*Resolució de la directora general d'Harmonització Urbanística i Avaluació Ambiental per la qual es formula la declaració d'impacte ambiental del projecte PSF Calablava 3, ubicat al polígon 45, parcel·la 283, polígon 50, parcel·la 2, i polígon 51, parcel·la 11 del terme municipal de Lluçmajor (exp. 53A/2025)*

**La declaració d'impacte ambiental del projecte PSF CALABLAVA 3, ubicat al polígon 45, parcel·la 283, polígon 50, parcel·la 2, i polígon 51, parcel·la 11 del terme municipal de Lluçmajor, en els termes següents:**

**Fig.4 APR d'Incendis. Font: EIA**

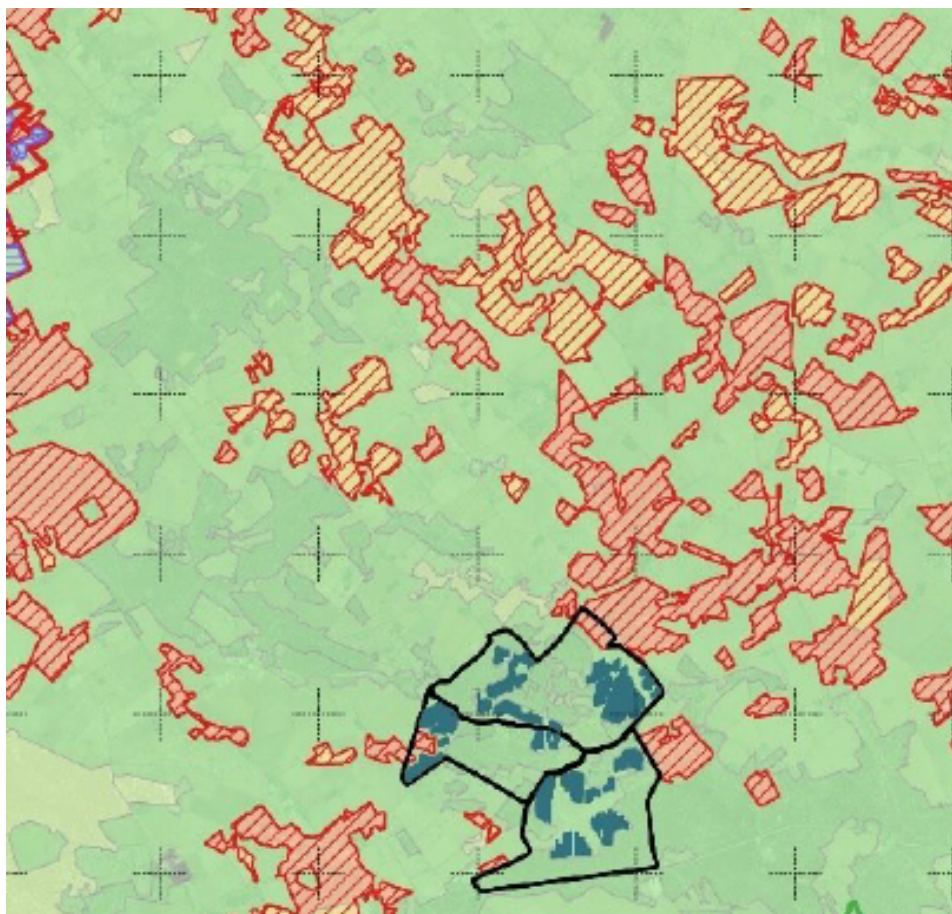
4. El projecte se situa a zona de risc baix d'incendis, excepte per la part Est i Oest que confronten amb ZAR i APR d'Incendis.

Figura 5. Protecció de l'avifauna a l'illa de Mallorca. Font: IDEIB

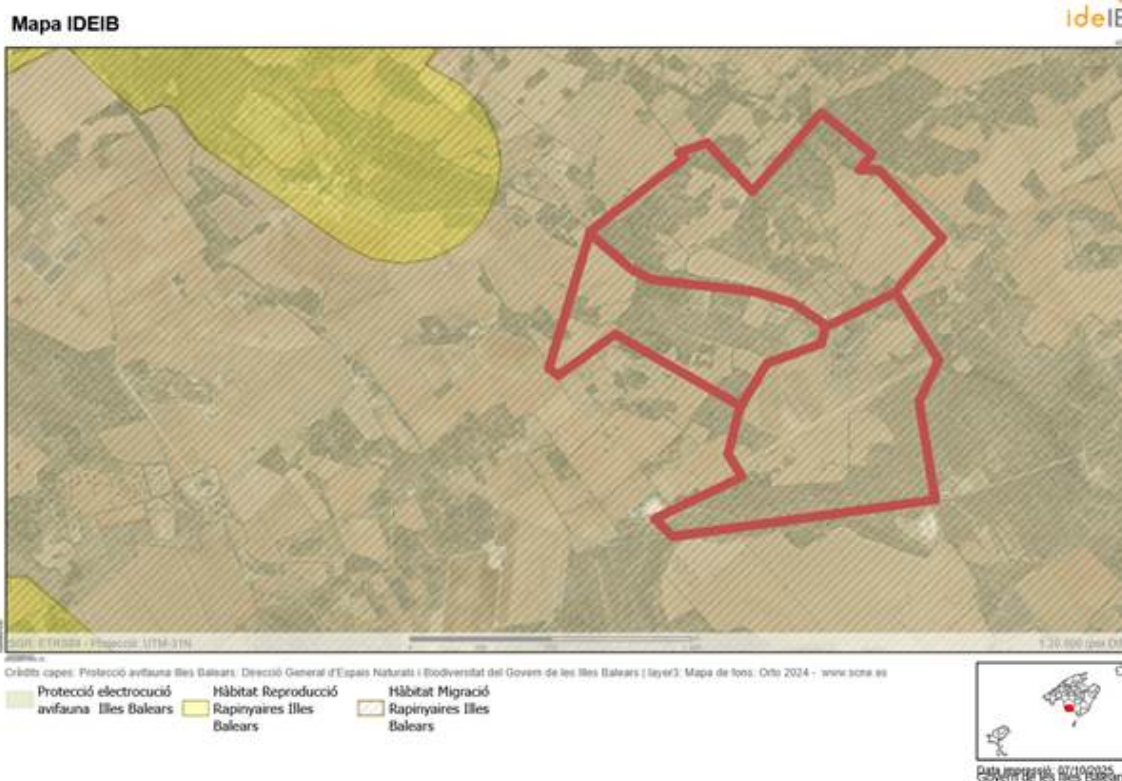
7. Així mateix, consultada la capa de protecció d'avifauna de l'IDEIB (figura 5), la zona d'implantació del parc es correspon amb una Àrea important per a rapinyaires (AIRIB), AIRIB-Migració 3 Sa Marina, i a zona de protecció electrocució avifauna.

**Fig.8: Zones de desenvolupament prioritari. Font: Mod. 4 del PTIM**

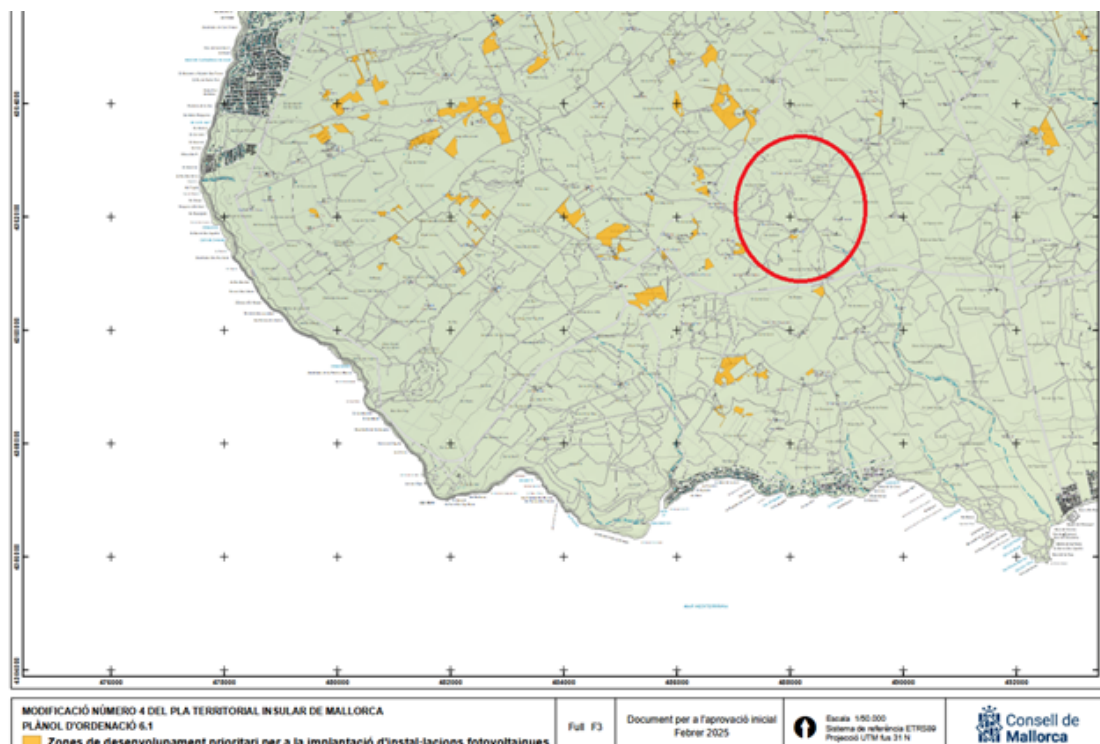
L'àrea d'implantació es troba fora de les zones de desenvolupament prioritari per a la implantació d'instal·lacions fotovoltaïques.

Tot i que aquesta modificació del PTI no està aprovada definitivament, s'ha de tenir en compte que el projecte es troba dins Sòl Rústic General amb categoria municipal d'Àrea Agrícola-Ramadera, Àrea Forestal i Àrea Excedent, dins la Zona de Protecció de Sa Marina 3 i fora de les zones de desenvolupament prioritari per a la implantació d'instal·lacions fotovoltaïques. Caldria que l'Òrgan Substantiu tengués en compte aquesta modificació en tramitació.
